监理工程师通知单

工程名称：江苏融昱药业有限公司 298.82KW 分布式光伏电站项目

编号：CZZH-RYYY-TZ-002

主题：关于工程缺陷整改问题

图 2

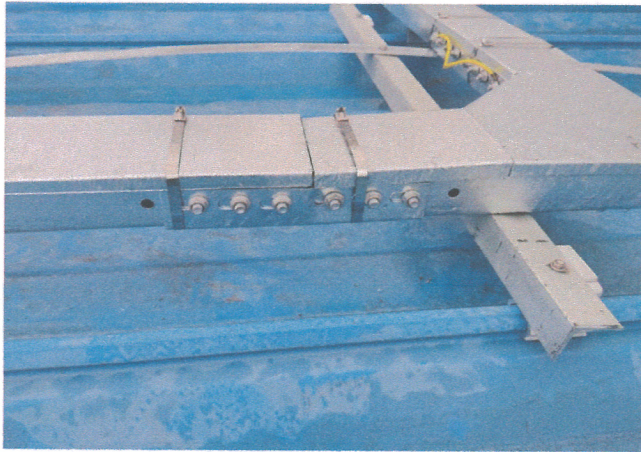
- 1) 个别组件压块无导电片（图 1）；
- 2) 防雷接地扁铁未使用自攻螺丝固定在光伏支架上（图 2）；
- 3) 电缆桥架连接处缺少跨接地线（图 3）；
- 4) 个别压块与组件未紧密贴面（图 4）；
- 5) 清洗系统水管存在外漏，保温棉未全面保护（图 5）。
